## Kulturminnefagleg fråsegn til søknad om bygging av landbruksveg - gnr 29 bnr 7 - Osterøy kommune

Vestland fylkeskommune viser til søknad om bygging av landbruksveg klasse 4 i utmark på Gjerstad og Hartveit Osterøy kommune. Grunna klimatiske tilhøve har me måtte vente til det var høveleg tilhøve for ei synfaring på staden. Vestland fylkeskommune gjorde den 15.04.2021 ei synfaring på deler av traseen. I våre arkiv er det kjent mange funn i frå Gjerstad, men og på Hartveit. Me varsla difor trong til synfaring av traseen for å slå fast kor vidt til taket ville kome i konflikt med automatisk freda kulturminne. Grunna klimatisk tilhøve har ei slik synfaring måtte vente. For å få avklart situasjonen mellom føreslått veg og kjende kulturminneverdiar vart ein del av traseen undersøkt.

Terrenget der skogsbilvegen er tenkt plassert. Foto tatt i frå sentrum av haugen mot aust-søraust. Her er gamal slåtte, beitemark. Sikringssona til kulturminnet strekk seg oppover bakken. Veglina skal her gå i høgd med gravhaugen og skrår nedover mot nord i venstre kant av biletet.

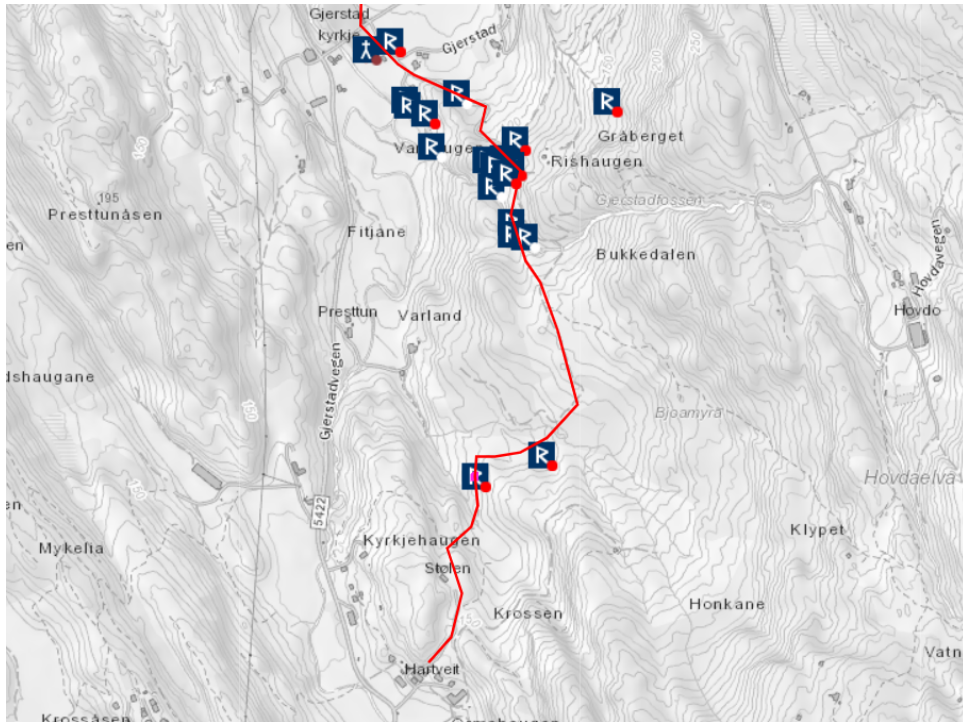
Inntrykket på synfaringa er at terrenget aust for gravminnet er brattare enn det som kartet viser, særleg sør for gravminnet. Tiltak som landbruksveg klasse 4 er vil her føra til stor fyllingsfot tett ved kulturminnet. Slik kartet viser vil ein ny veg her, koma i konflikt med automatisk freda kulturminne, men ut i frå topografien i området vil eit veganlegg her verka utilbørleg skjemma både på kulturminnet og kulturlandskapet.
